RENESAS TECHNICAL UPDATE

製品分類	MPU & MCU	発行番号	TN-16C-A206A/J	Rev.	第1版
題名	R32C/120 グループ ハードウェアマニュアルの誤記訂正		情報分類	技術情報	
適用製品	R32C/120 グループ	対象ロット等	関連資料	R32C/120 グループ ハードウェアマニュアル Rev.1.10 (RJJ09B0504-0110)

R32C/120 グループ ハードウェアマニュアル Rev.1.10 において誤記がありましたので、以下のとおり訂正いたします。

図7.1 クロック発生回路のブロック図

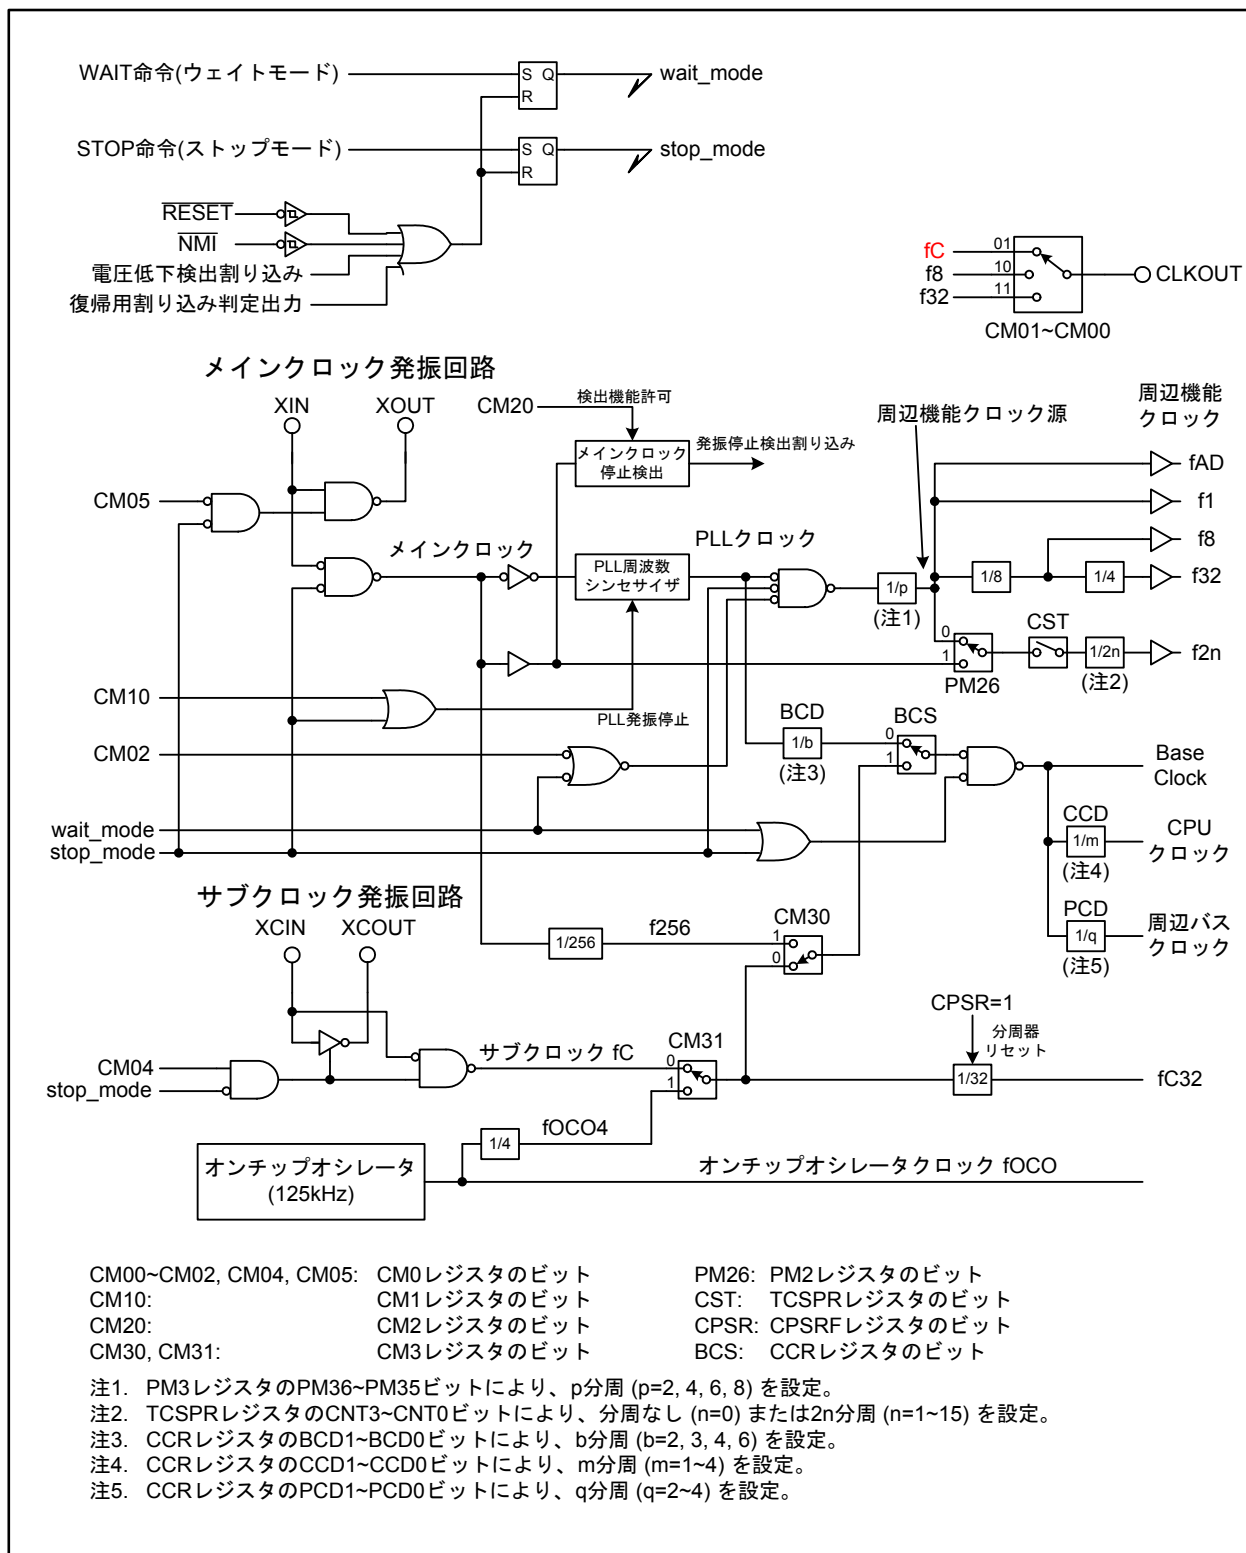
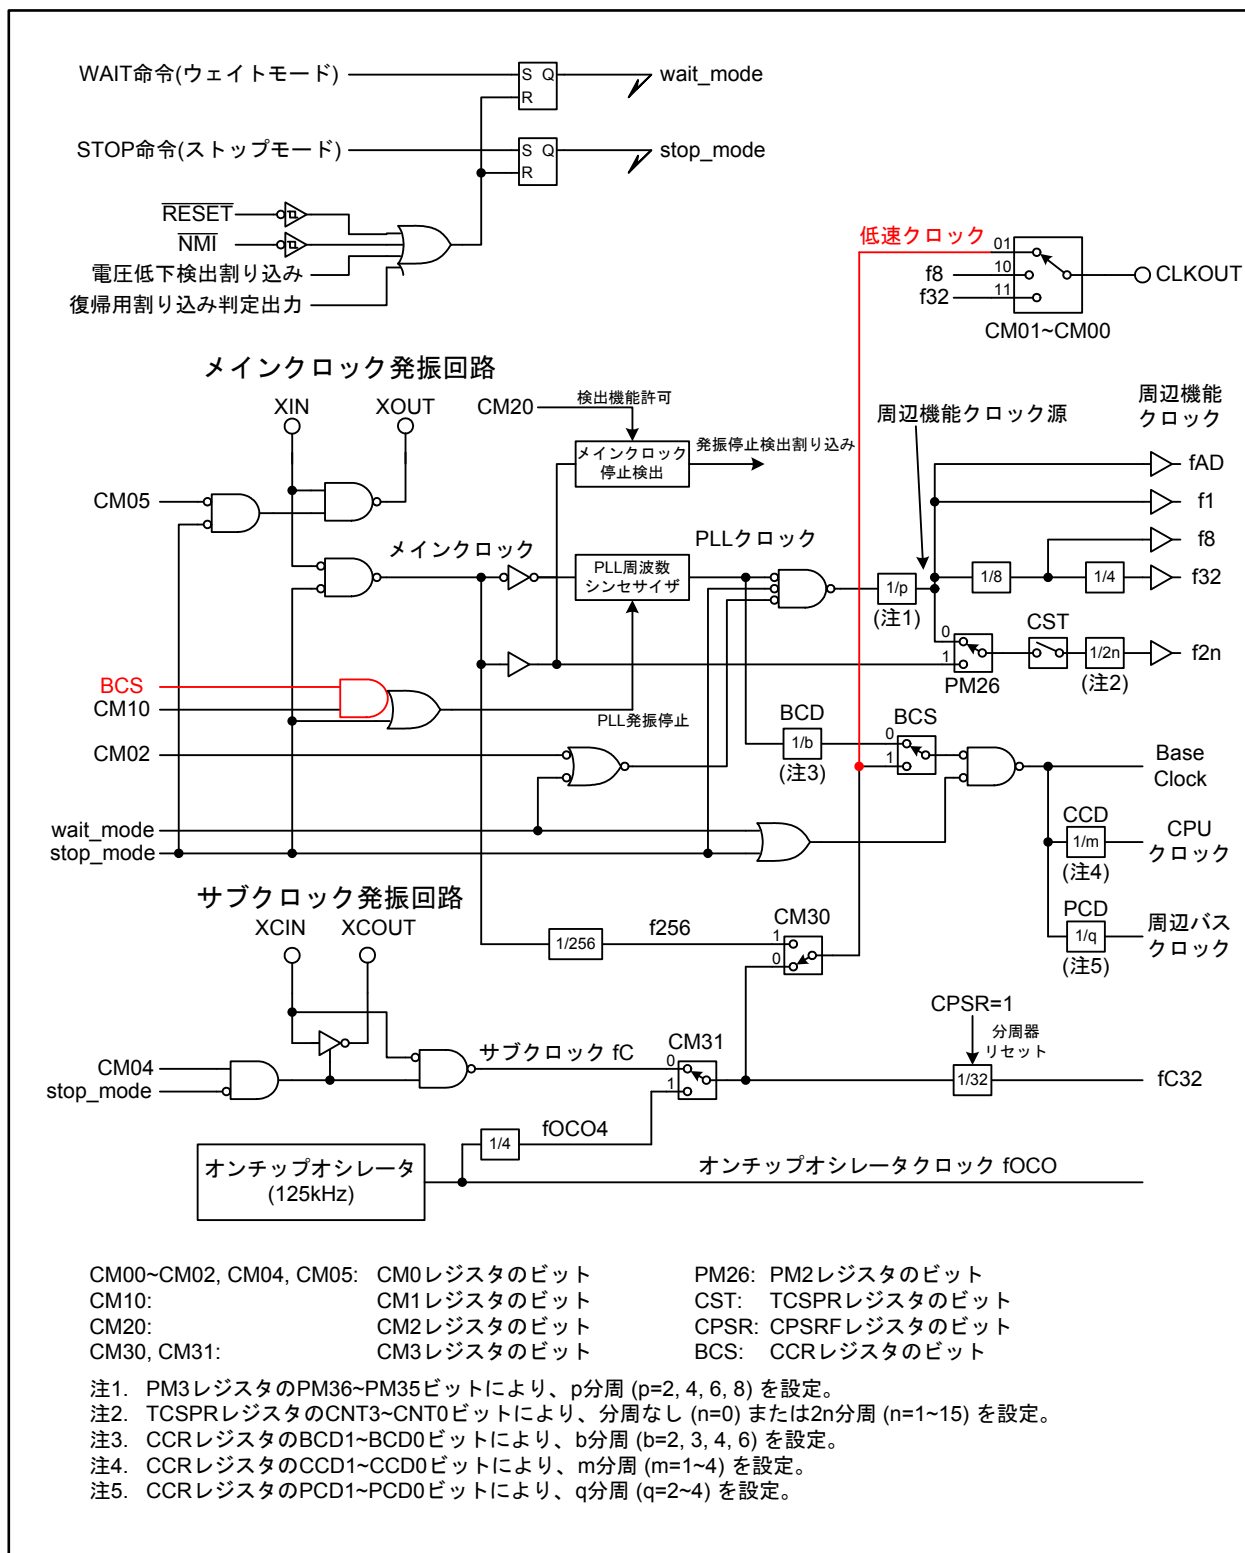
図7.1を以下のとおり訂正いたします。

図 7.1 割り込み優先順位判定回路

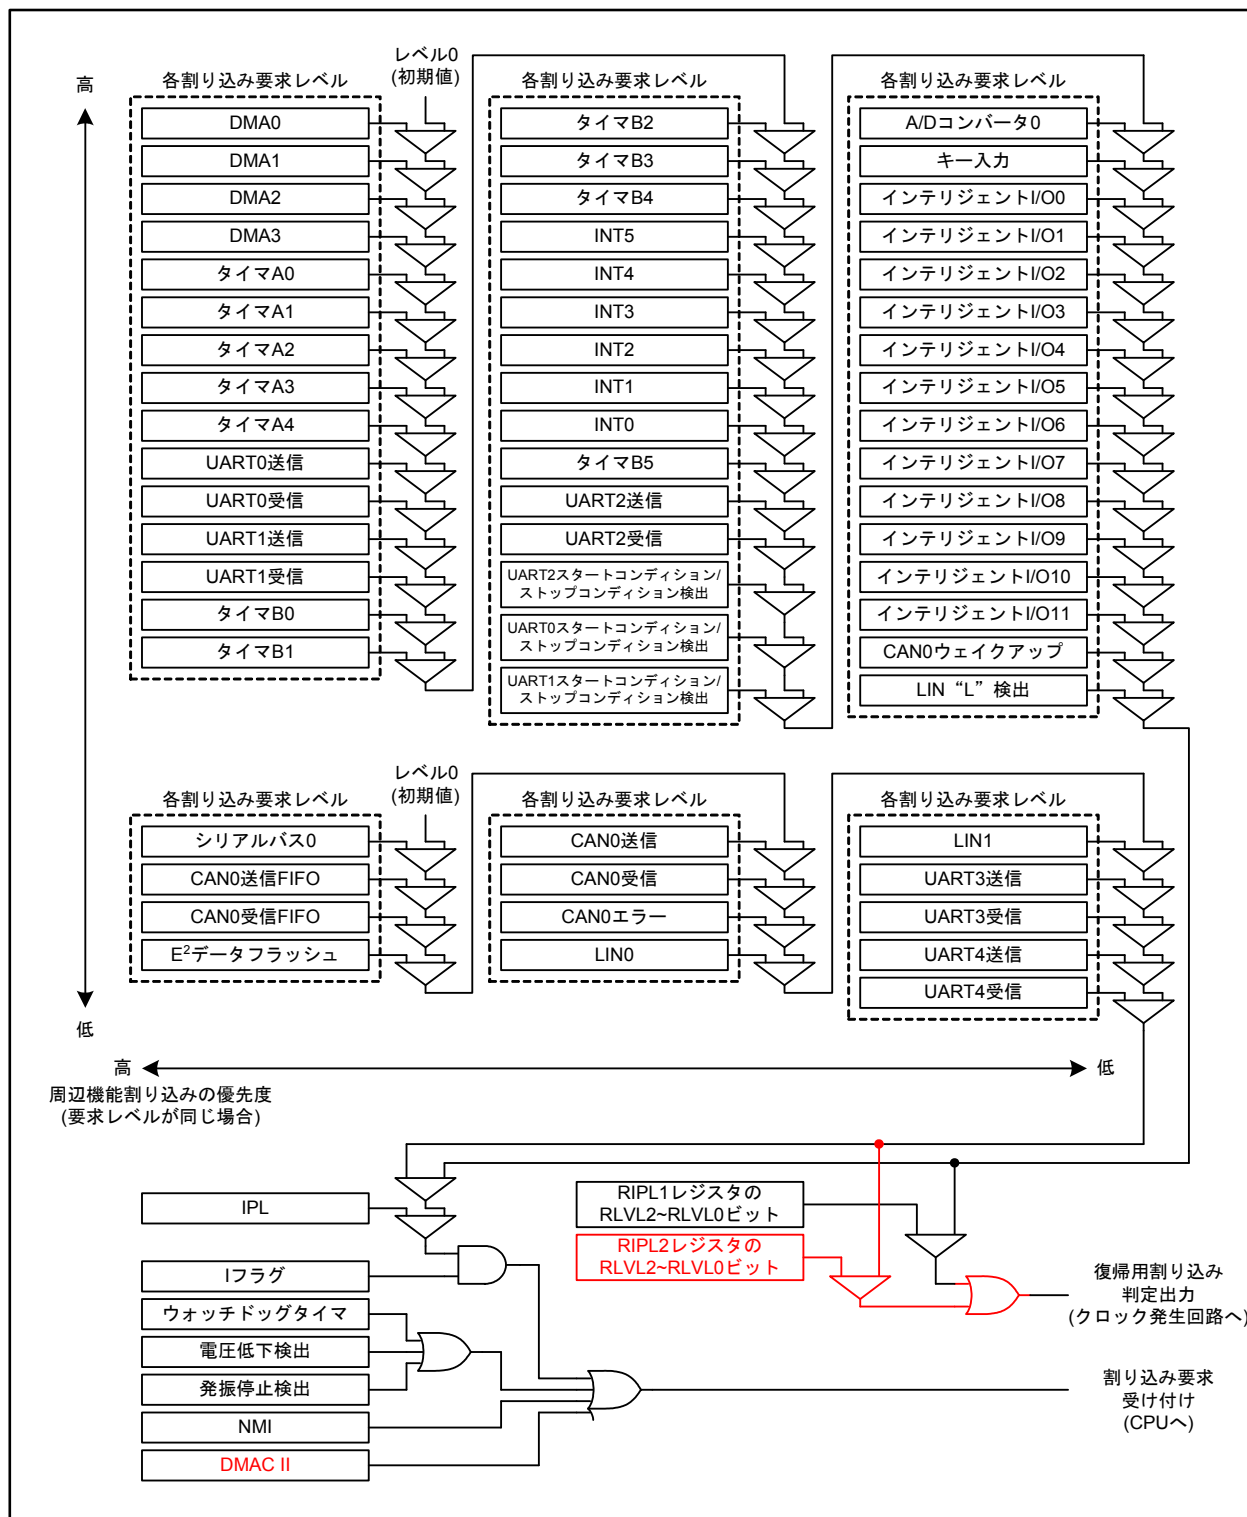
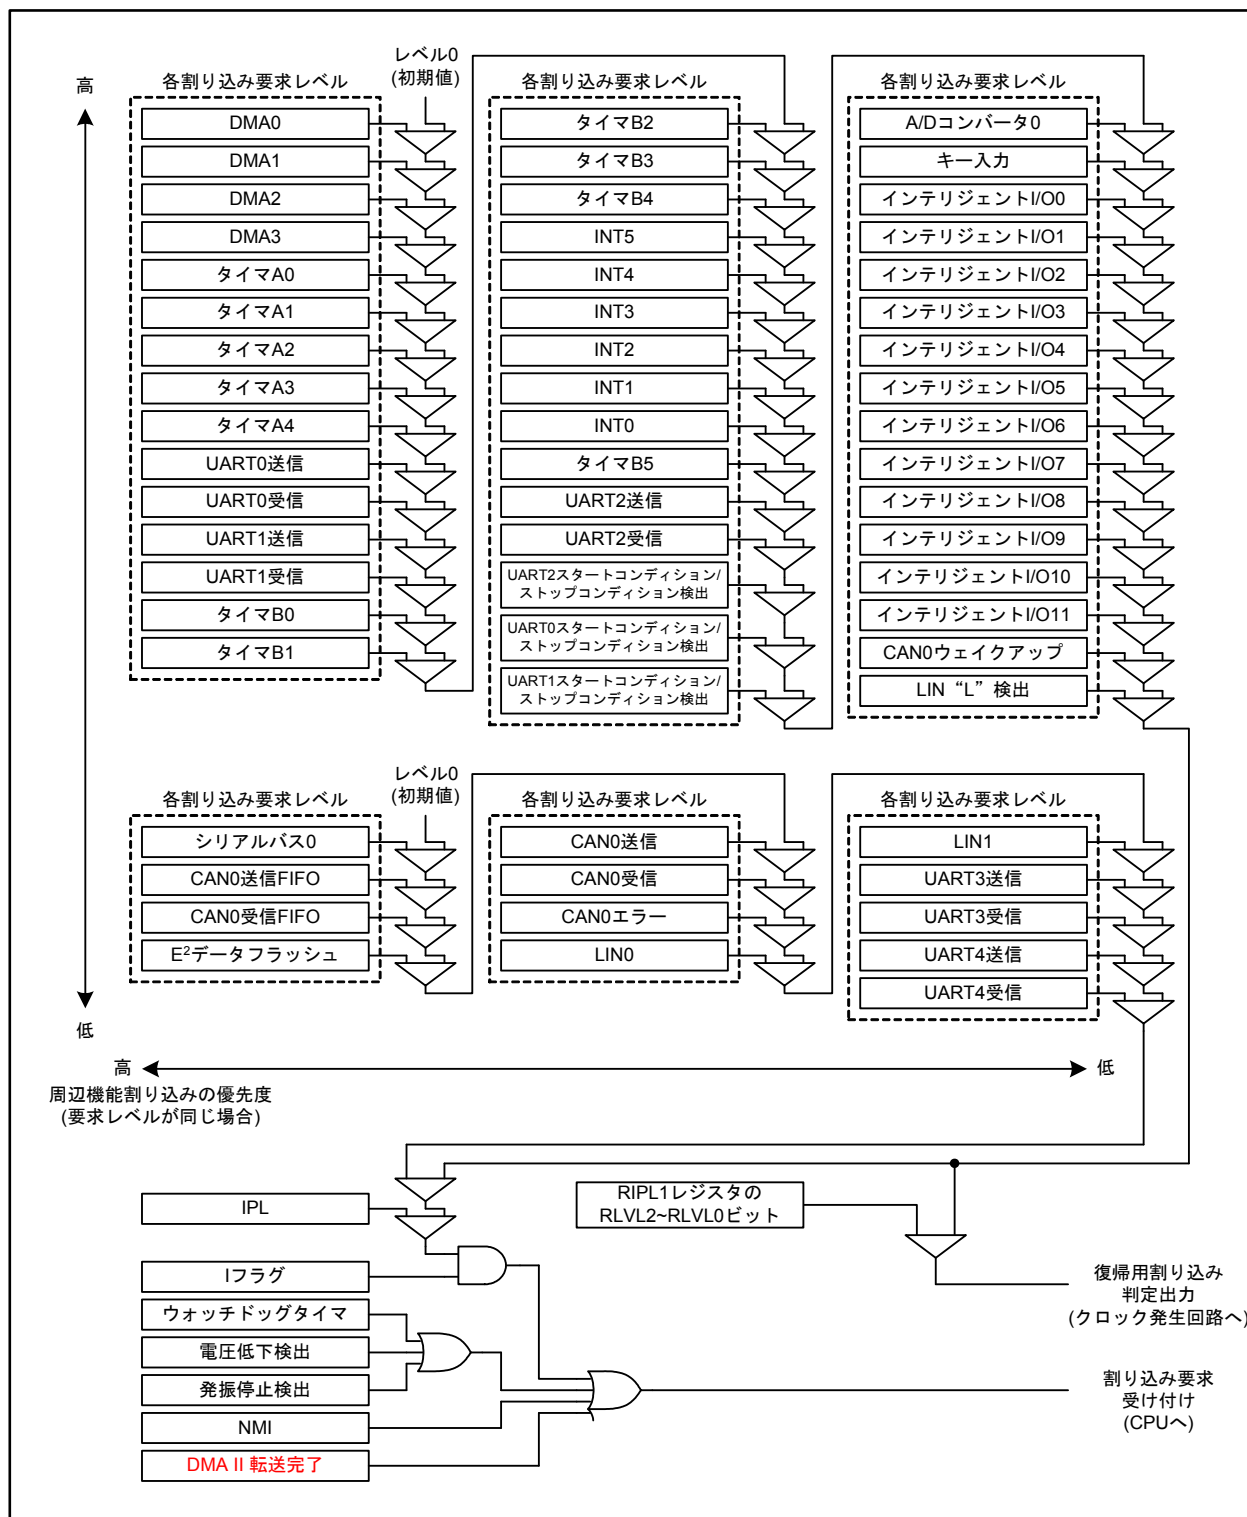
図10.8を以下のとおり訂正いたします。
